Ministero dell' Ambiente e della Sicurezza Ecologica

Commissione Tecnica di Verifica dell'Impatto Ambientale – VIA e VAS

Parere n. 399 del 6 febbraio 2023

Progetto:	<p style="text-align: center;"><i>Parere Tecnico</i></p> <p style="text-align: center;">Nuovo terminale marittimo ubicato all'esterno del porto di Monopoli, per bioliquidi e biocarburanti, con annessa pipeline di collegamento con nuovo sito di stoccaggio</p> <p style="text-align: center;">ID_VIP 9172</p>
Proponente:	<p style="text-align: center;">Magazzini Generali Italiani s.r.l.</p>

Dettaglio della localizzazione del nuovo terminale sulla Carta delle Biocenosi 2008

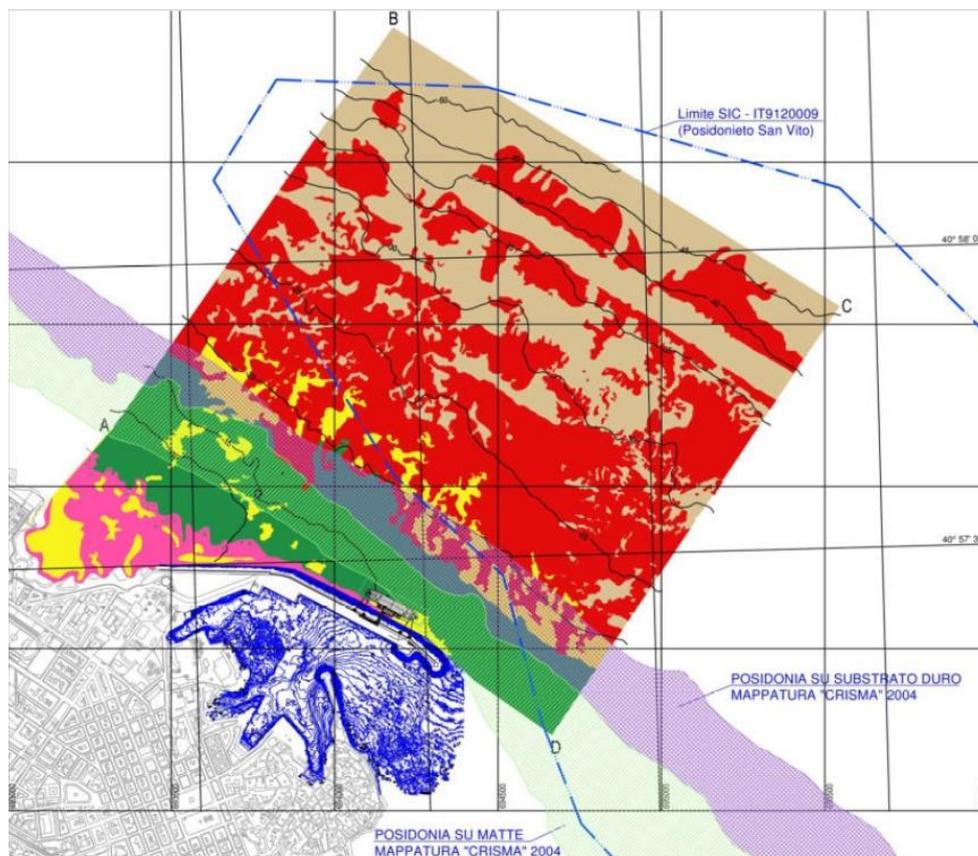
Le figure riportate dal proponente evidenziano che la localizzazione del nuovo terminale e relative strutture potenzialmente interferisce con Posidonia (campiture verdi).
